Rapport de contrôle d'installations électriques à basse et à très basse tension

RÉF. 143/2025/108814/D01:3

DATE DU CONTRÔLE 08/07/2025 (11:45 - 12:10) **AGENT VISITEUR** Arnaud Bertinchamps
ADRESSE DU CONTRÔLE Rue Basse-Flandre 39 - 5630 Cerfontaine **TYPE DE CONTRÔLE** Visite de contrôle vente ancienne installation (8.4.2)

Schéma(s) unifilaire(s) de l'installation

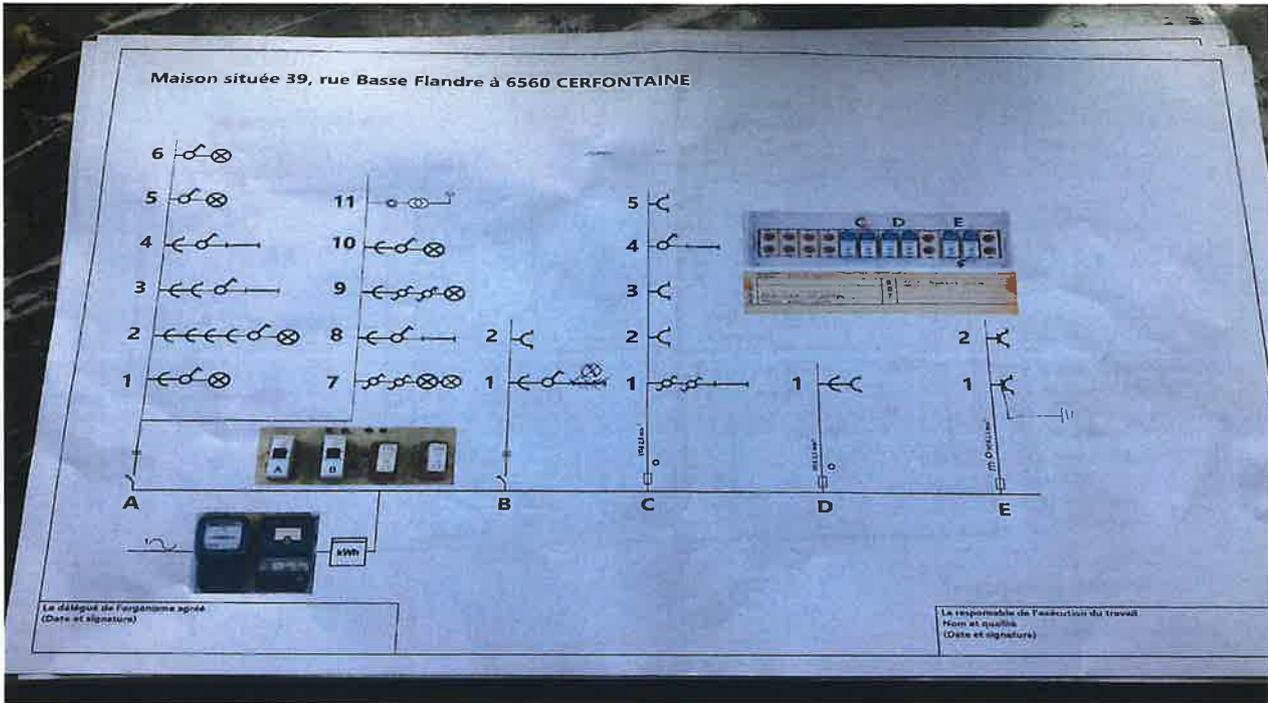
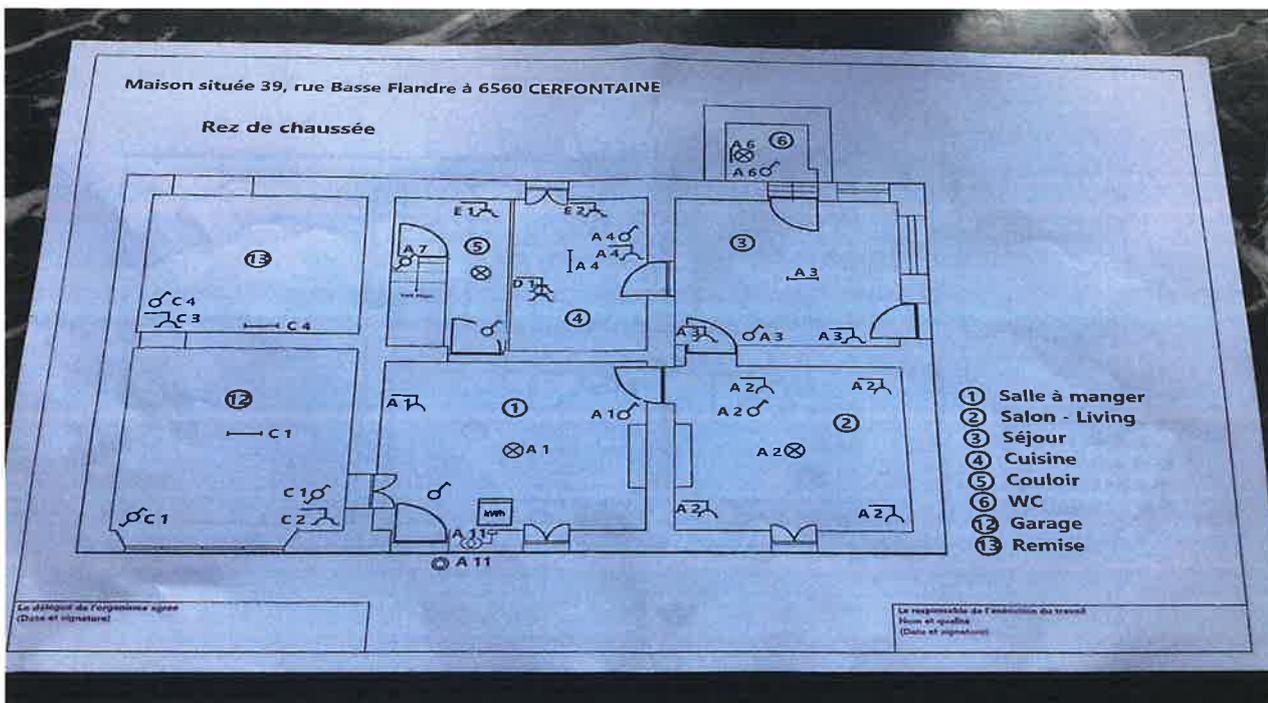
Conformité schéma(s) unifilaire(s) et plan(s) de position Pas OK | **Nombre de tableaux** 2 | **Nombre de circuits** 3+2

- Les schémas unifilaires et plans de position ne correspondent pas à la réalité. - 3.1.2.;6.4.6.;6.5.7.;9.1.2.
- Des socles de prise de courant qui ne comportent pas de contact de terre ne sont pas protégés par un dispositif de protection à courant différentiel résiduel à haute ou très haute sensibilité - 4.2.4.3.b

- Les schémas unifilaires et plans de position ne sont pas conformes. - 3.1.2.;6.4.6.;6.5.7.;9.1.2.
- Des conducteurs du type VOB ne sont pas placés sous conduit et/ou comme il se doit. - 5.2.9.

- Les plans et schémas seront à adapter en fonction des travaux de mise en conformité qui seront réalisés.
- Il n'est pas possible d'ouvrir, de démonter le tableau électrique sans l'endommager (matériel vêtué et/ou rendu indémontable). Tout n'a pas pu être vérifié.
- Il faut prévoir les accessoires de scellée du dispositif différentiel de tête.
- Le contrôle ne se base pas sur une éventuelle réglementation régionale.
- La prise de terre n'a pu être mesurée, elle sera à vérifier lors du prochain contrôle.
- L'appareillage électrique fixe ou à poste fixe suivant n'est pas présent - lave-vaisselle/machine à laver/sèche-linge
- Lors d'une rénovation de l'installation électrique, les dérogations pourraient ne plus être appliquées.
